Comunicación del fabricante 038/2024

Asunto: Comunicación del fabricante según Notificación de calidad QN-RDS-PathologyLab-2024-003 V1 para BenchMark ULTRA.

QN-RDS-PathologyLab-2024-003

Presentación de refacciones para mejorar el Accesorio Giratorio del Colector de Enjuaje en BenchMark ULTRA, DISCOVERY ULTRA y BenchMark ULTRA PLUS

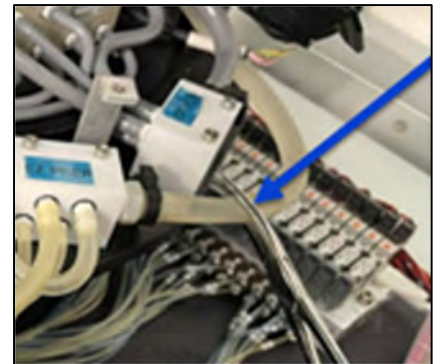
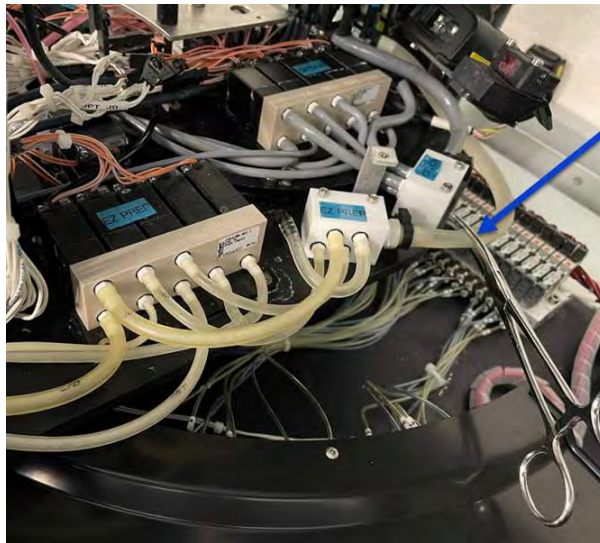
5. Ubicar el accesorio giratorio del colector de 5 válvulas para EZ-Prep. como se muestra en la siguiente imagen.

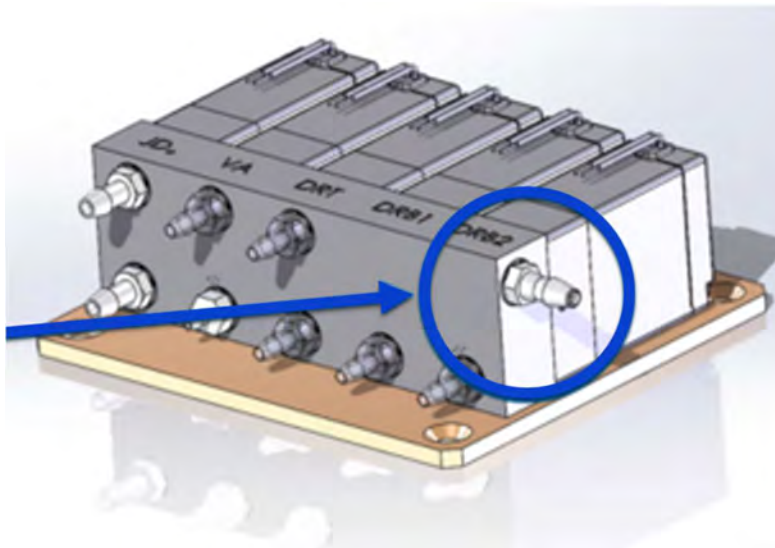
7. Colocar una toalla de papel debajo del tubo del accesorio giratorio, luego retirar el tubo y el codo giratorio, como se muestra en la siguiente imagen.

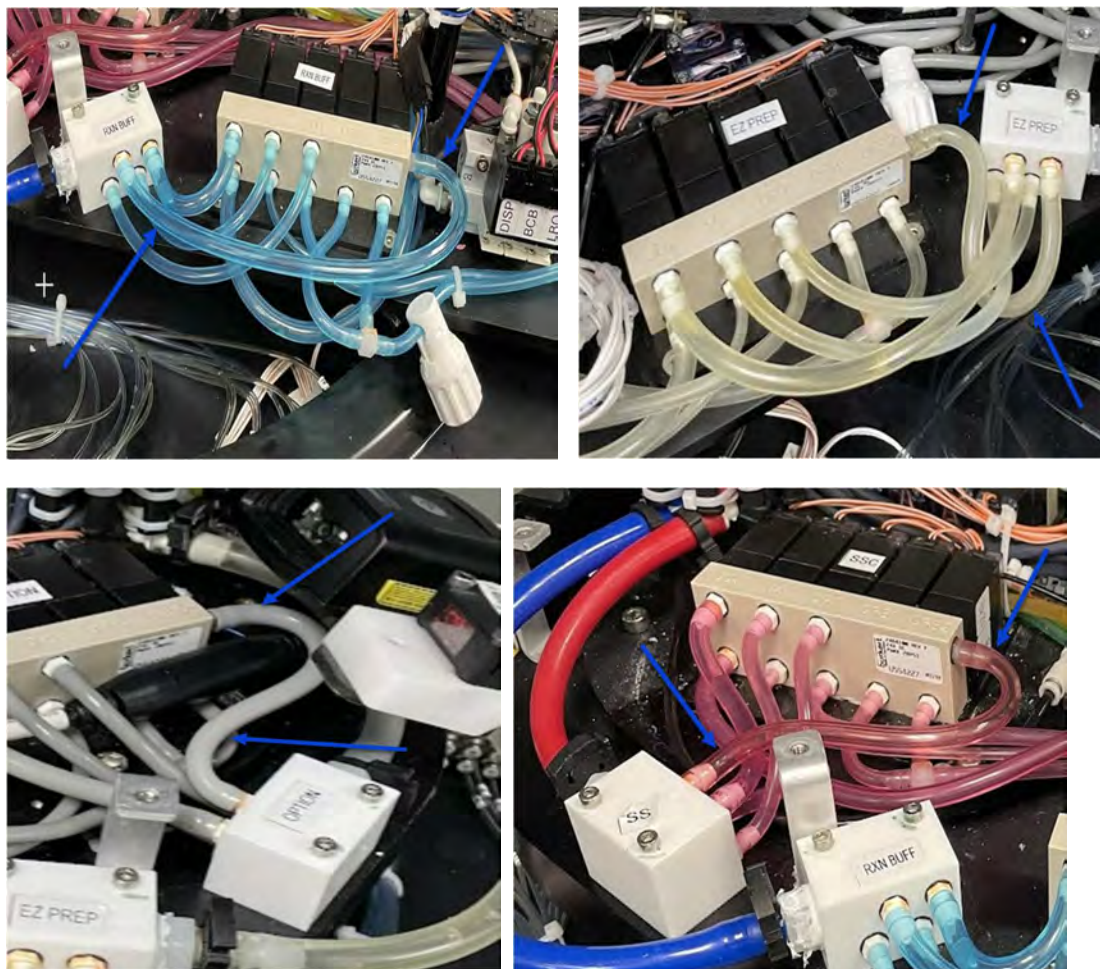
8. Instalar la nueva junta tórica y el accesorio recto a 3,5 in/lbs., como se muestra en la siguiente imagen.

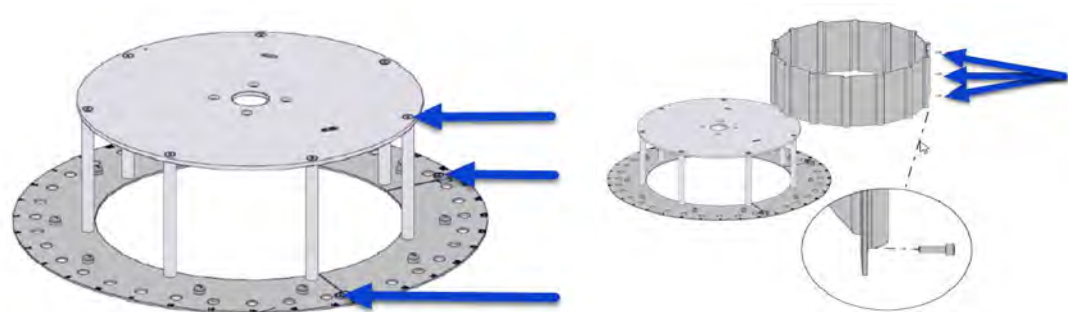
9. Instalar los nuevos tubos, asegurándose de enrutarlos correctamente. Repetir todos los pasos para los colectores de 5 válvulas de tampón de reacción, EZ-Prep, Option y SSC. (Tener en cuenta que el lector de códigos de barras de reactivos puede estar en camino y puede causar dificultades para retirar los tubos del colector de 5 válvulas y divisor Option). Enrutar los tubos para cada ruta de fluido como se muestra en las imágenes a continuación:
